赤字：設備、運用又は体制の相違（設計方針の相違）
 青字：記載箇所又は記載内容の相違（記載方針の相違）
 緑字：記載表現、設備名称の相違（実質的な相違なし）
 黄色ハッチ：ヒアリングコメント対応

玄海3，4号(2016年9月20日版)	東海第二発電所	相違点
<p>1.2 追加要求事項に対する適合性</p> <p>(1)位置、構造及び設備</p> <p>ロ、発電用原子炉施設の一般構造</p> <p>(3) その他の主要な構造</p> <p>(i) 本発電用原子炉施設は、(1)耐震構造、(2)耐津波構造に加え、以下の基本的方針のもとに安全設計を行う。</p> <p>a. 設計基準対象施設</p> <p>(i) 全交流動力電源喪失対策設備</p> <p>全交流動力電源喪失時から重大事故等に対処するために必要な電力の供給が交流動力電源設備から開始されるまでの約25分間に対し、十分長い間、発電用原子炉を安全に停止し、かつ、発電用原子炉の停止後に炉心を冷却するための設備が動作するとともに、原子炉格納容器の健全性を確保するための設備が動作することができるよう、これらの設備の動作に必要な容量を有する蓄電池（安全防護系用）を設ける設計とする。</p> <p>(2) 安全設計方針</p> <p>1. 安全設計</p> <p>1.1 安全設計の方針</p> <p>1.1.1 安全設計の基本方針</p> <p>1.1.1.12 全交流動力電源喪失対策設備</p> <p>全交流動力電源喪失時から重大事故等に対処するために必要な電力の供給が交流動力電源設備から開始されるまでの約25分間に対し、十分長い間、発電用原子炉を安全に停止し、かつ、発電用原子炉の停止後に炉心を冷却するための設備が動作するとともに、原子炉格納容器の健全性を確保するための設備が動作することができるよう、これらの設備の動作に必要な容量を有する蓄電池（安全防護系用）を設ける設計とする。</p>	<p>1.2 追加要求事項に対する適合方針</p> <p>(1) 位置、構造及び設備</p> <p>ロ 発電用原子炉施設の一般構造</p> <p>(3) その他の主要な構造</p> <p>(i) 本発電用原子炉施設は、(1)耐震構造、(2)耐津波構造に加え、以下の基本的方針のもとに安全設計を行う。</p> <p>a. 設計基準対象施設</p> <p>(i) 全交流動力電源喪失対策設備</p> <p>発電用原子炉施設には、全交流動力電源喪失時から重大事故等に対処するために必要な電力の供給が交流動力電源設備から開始されるまでの約90分を包絡した約8時間に対し、原子炉を安全に停止し、かつ、原子炉の停止後に炉心を冷却するための設備の動作に必要な容量を有する蓄電池（非常用）を設ける設計とする。</p> <p>この場合、格納容器の圧力及び

第 10.1-3 図 直流電源単線結線図

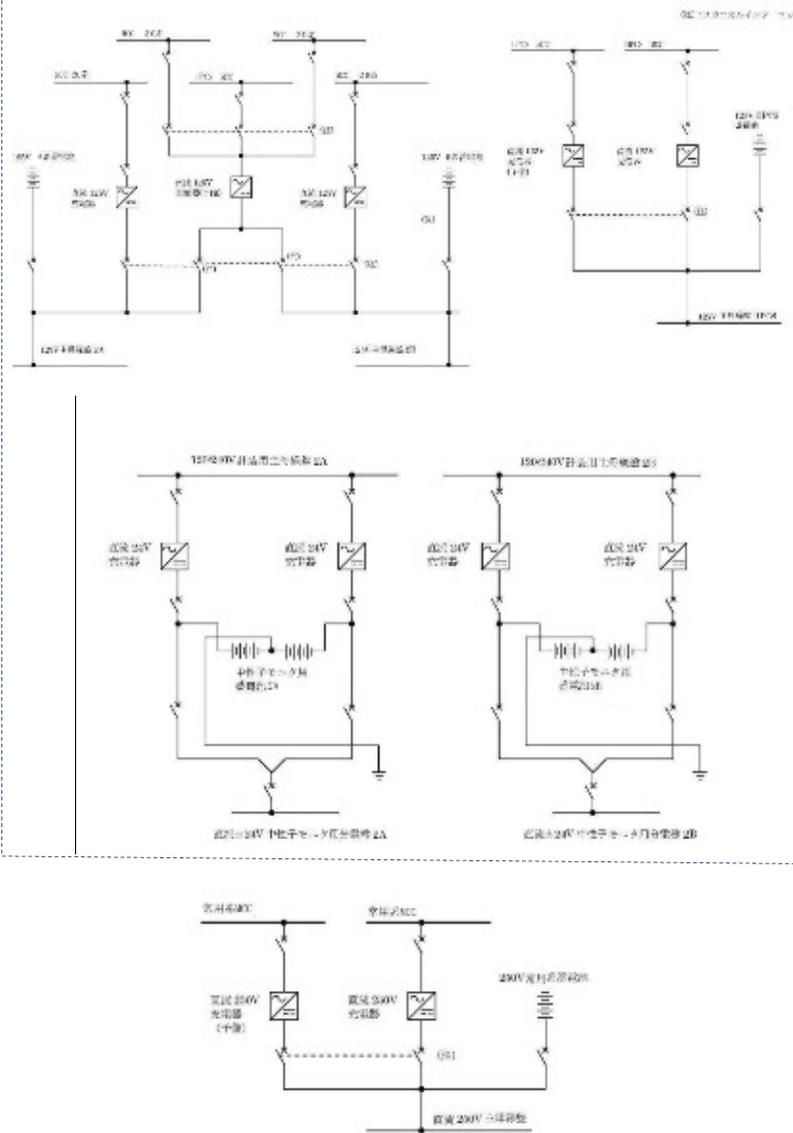
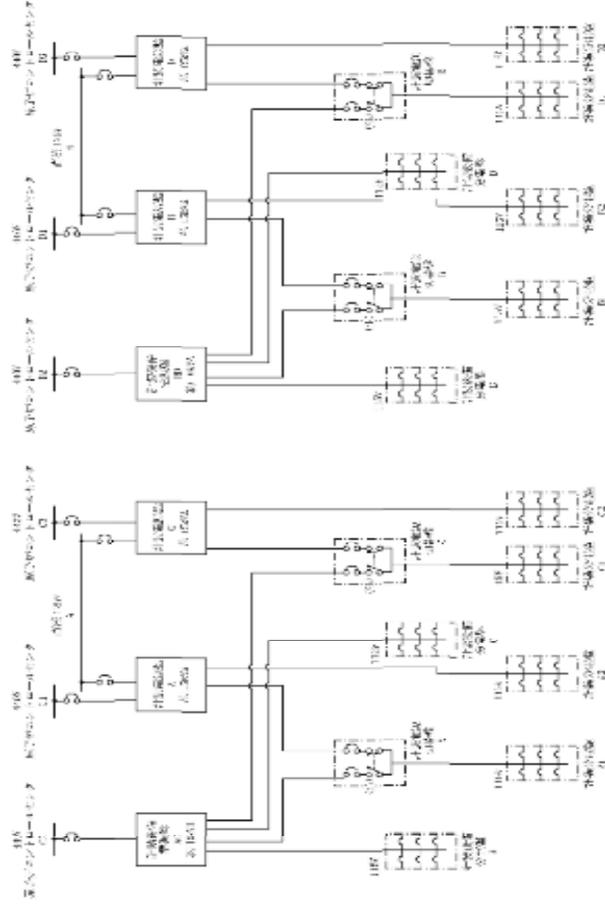
設備の相違

第 10.1-4 図 計画新機用電源系統結線図

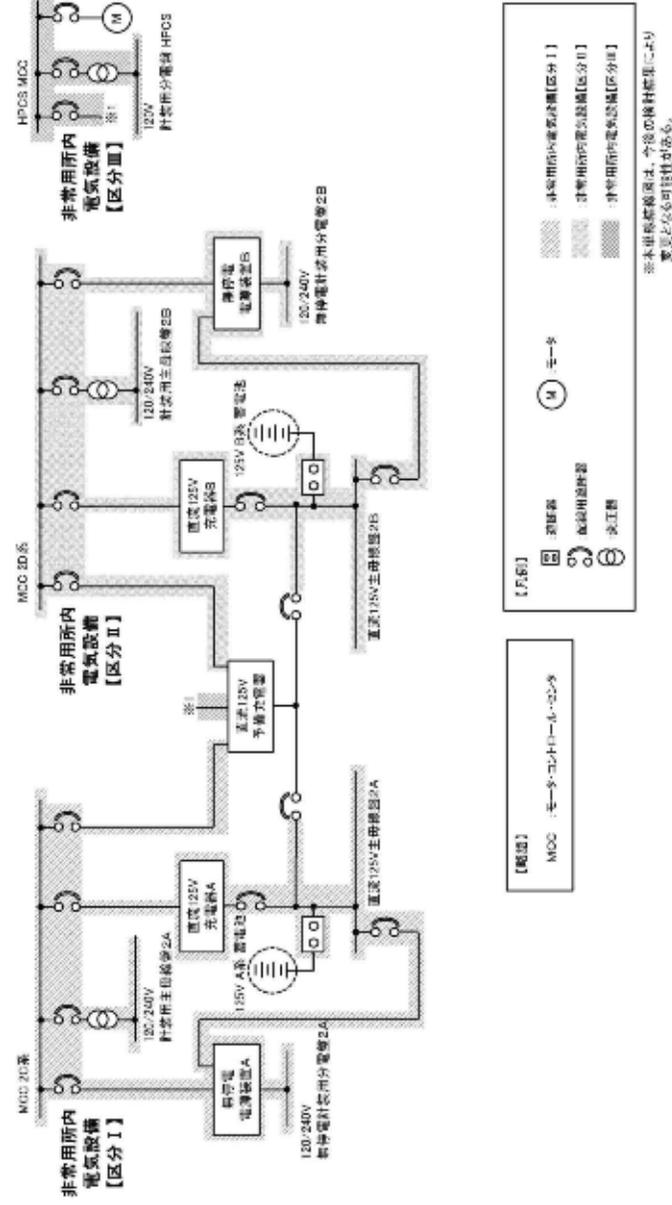
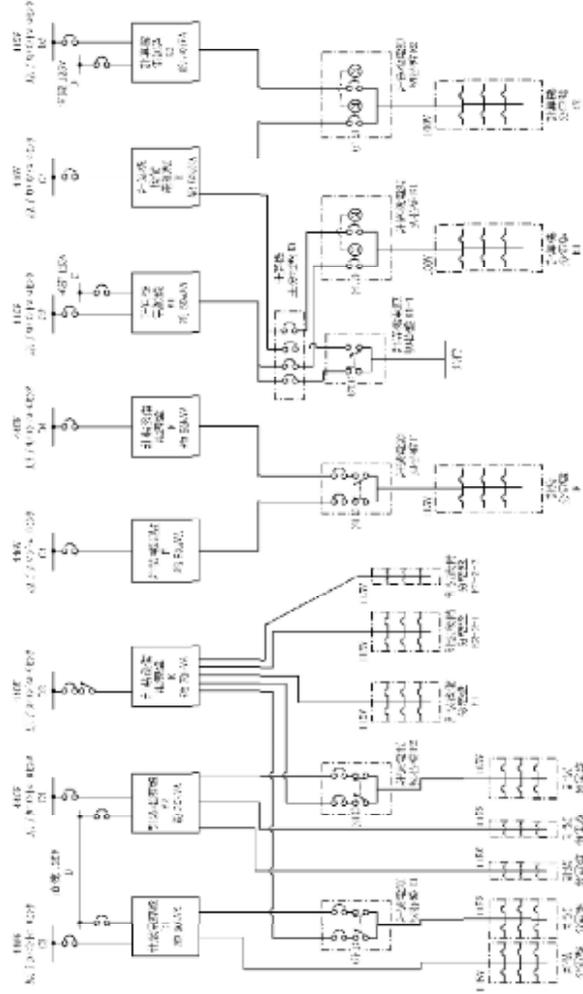
設備の相違
